CONTRODEDUZIONI PARERE INTEREMEDIO C.T.S.

REALIZZAZIONE DI UN IMPIANTO AGROVOLTAICO DENOMINATO “MARGHERITO”
DI POTENZA PARI A 48,45708 MW_p SITO NEL COMUNE DI RAMACCA (CT)

BAS ITALY VENTICINQUESIMA S.R.L.

Figura 24: Stralcio aree percorse dal fuoco per gli anni dal 2007 al 2022_ (Fonte: Sistema Informativo Forestale)

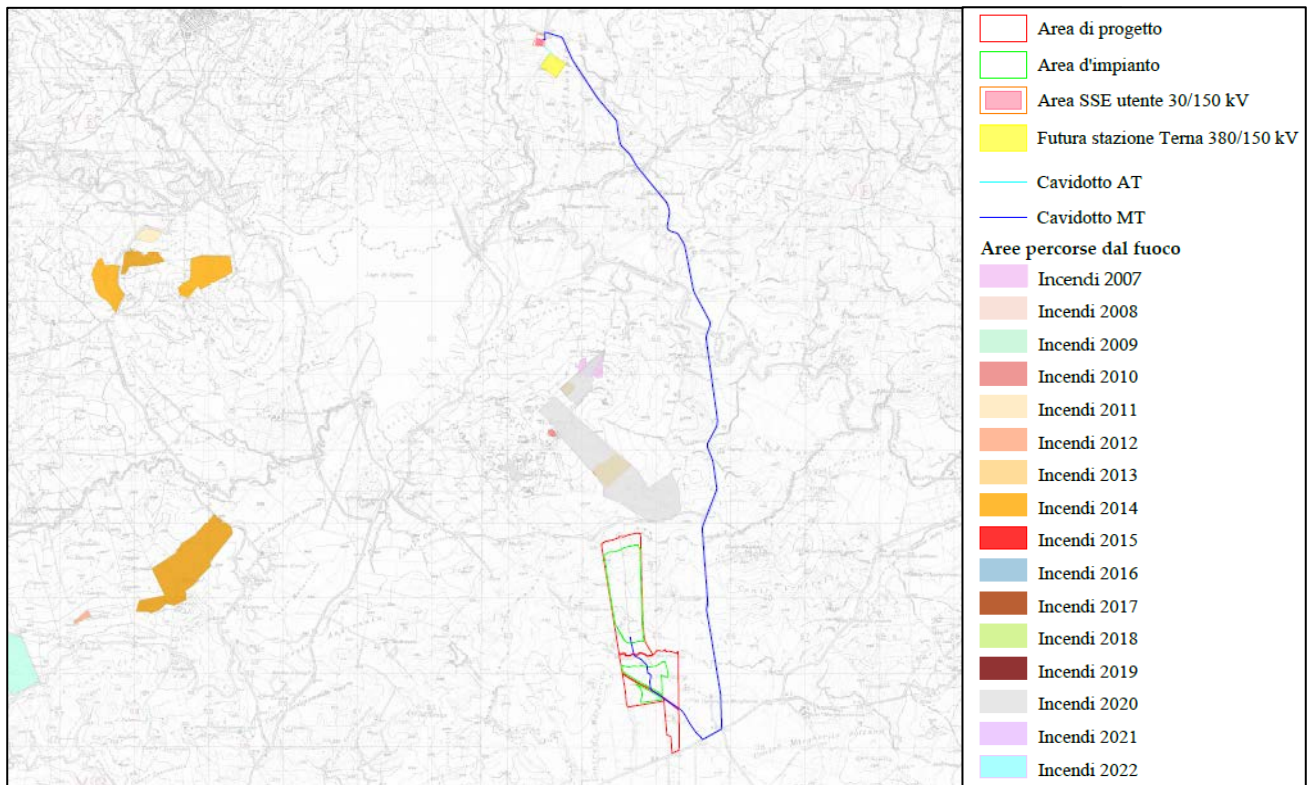
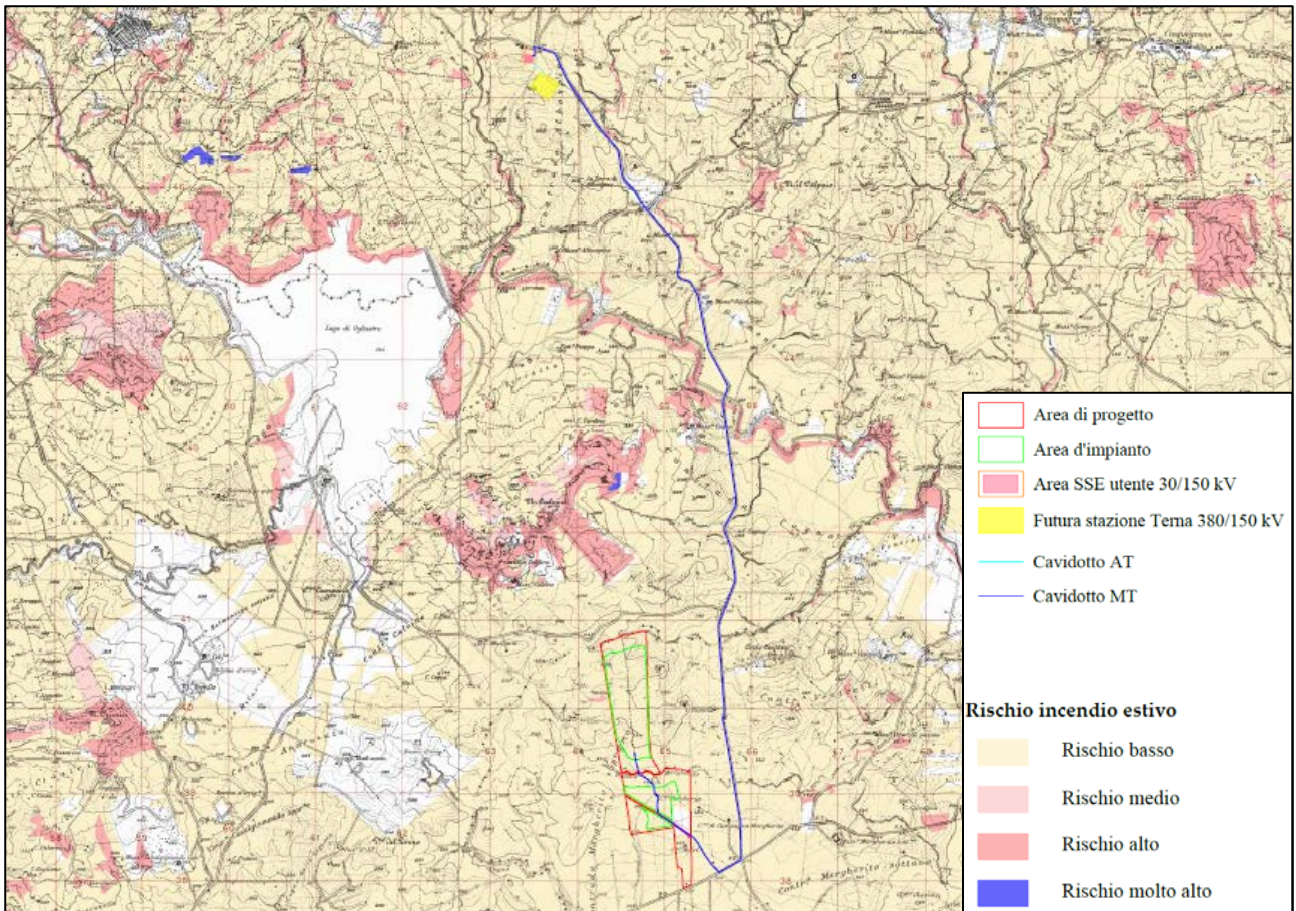
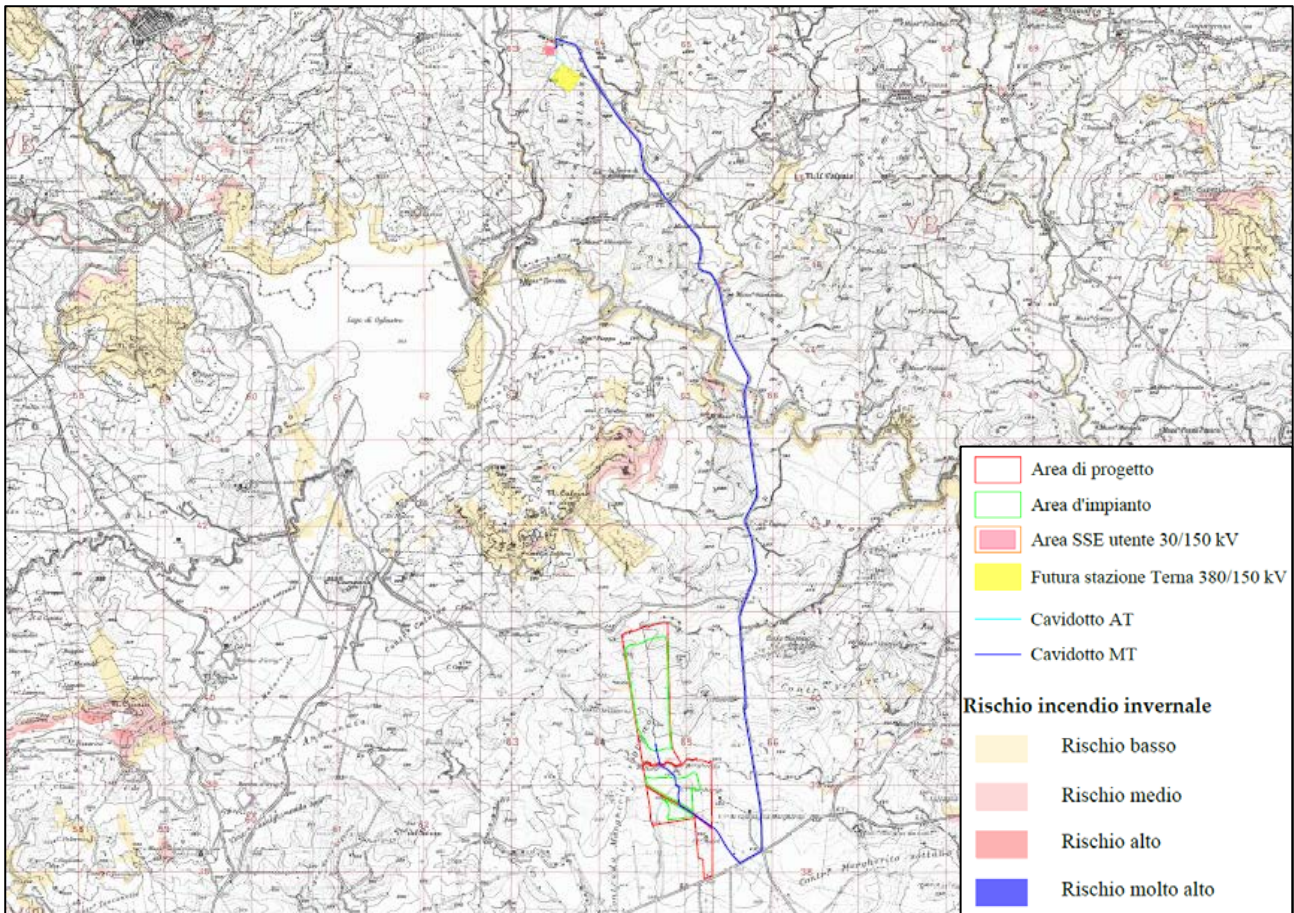
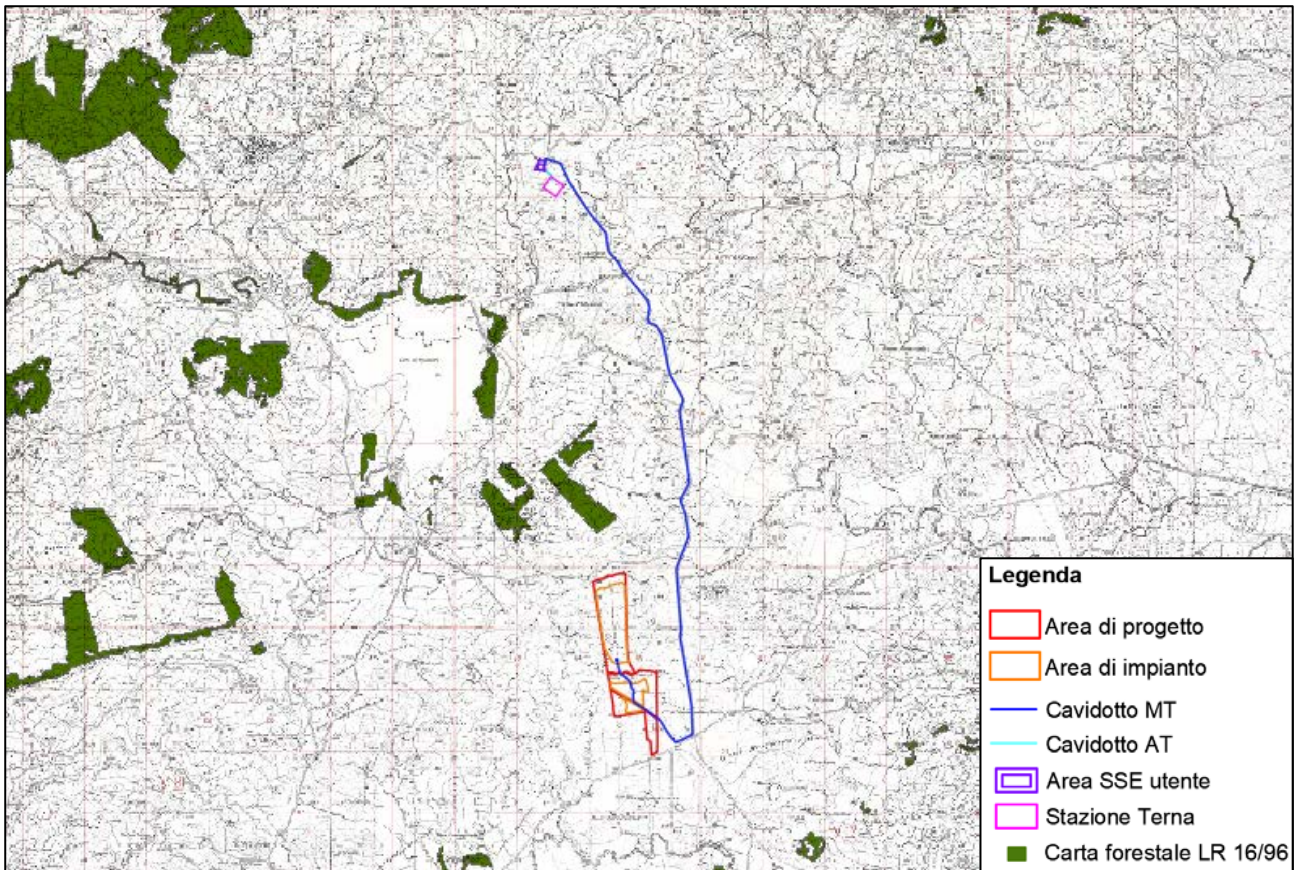
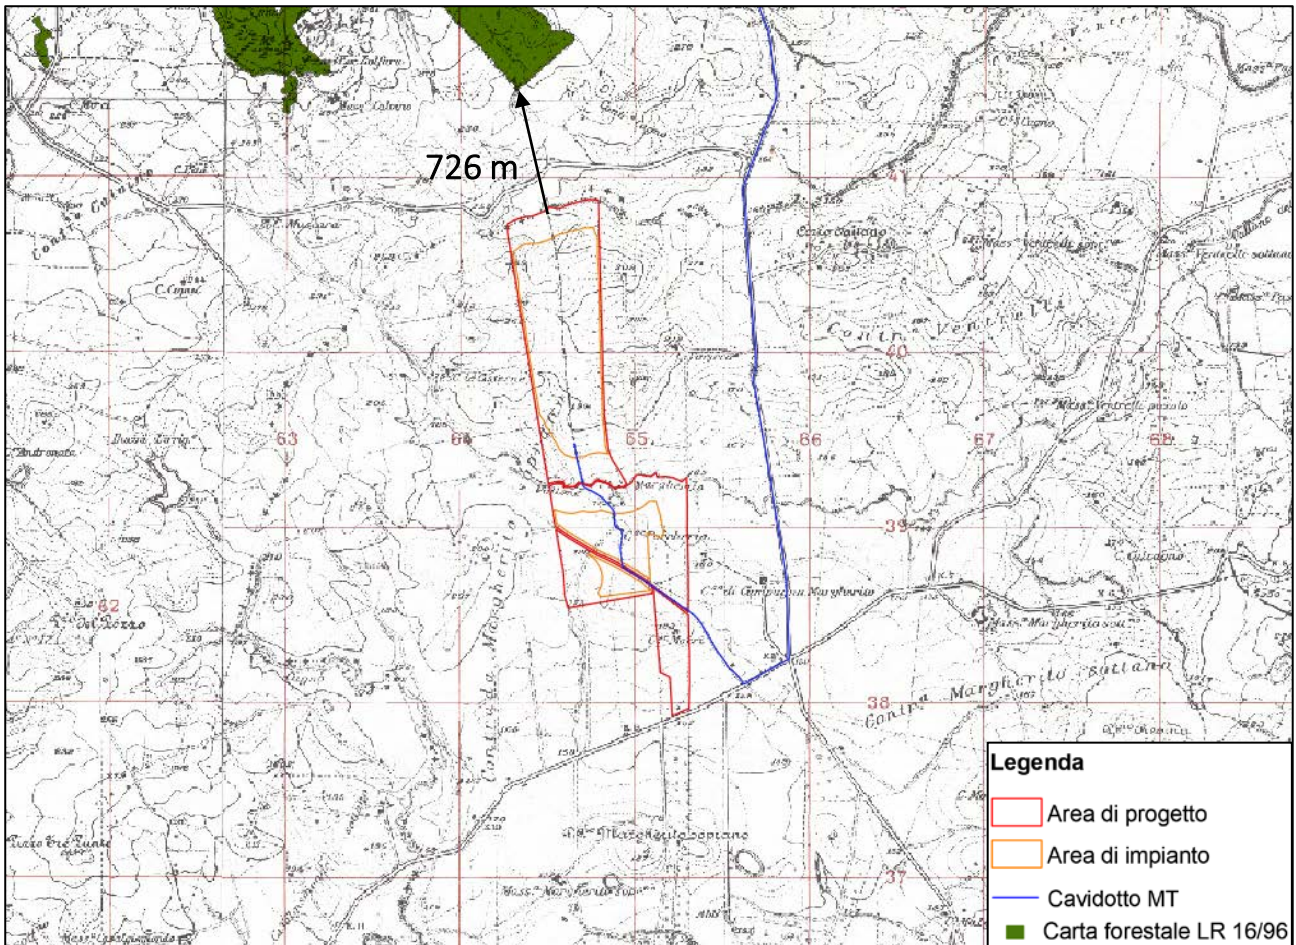
"Occorre attestare che nell'area oggetto dell'intervento non vi siano colture di pregio e non sussistano i divieti previsti dall'art. 10 della L. 353/2000, dalla L.R. 16/1996 e ss.mm. e ii. e dall'art. 58 della L.R. del 04/2003".

Dalle carte tematiche del Sistema Informativo Forestale (SIF) della Regione Sicilia è emerso che nessuna area percorsa dal fuoco dal 2007 al 2022 interferisce con le aree di progetto e le opere connesse.

Inoltre, dall'analisi delle aree interessate dagli interventi in progetto si evince che le aree di progetto e le opere connessione ricadono in zone con un basso rischio incendio nel periodo estivo e assente nel periodo invernale.

Poiché, come evidenziato dalle carte tematiche del Sistema Informativo Forestale (SIF) della Regione Sicilia, nessuna area percorsa dal fuoco dal 2007 al 2022 ricade all'interno delle aree di intervento, il progetto è compatibile con il Piano per la programmazione delle attività di previsione, prevenzione e lotta attiva per la difesa della vegetazione contro gli incendi boschivi e, per gli stessi motivi, con l'art. 10 della legge 353/2000.

Così come già discusso all'*OSSERVAZIONE AL PUNTO 11*, l'area di progetto e le relative opere connesse sono esterne alle aree boscate e alle loro fasce di rispetto, in quanto l'area boscata più vicina, secondo la L.R. 16/96, dista circa 726 m dall'area di progetto. Pertanto, sulla base delle analisi svolte, si ritiene che l'opera in progetto sia compatibile con le norme previste in materia di tutela delle aree boscate.
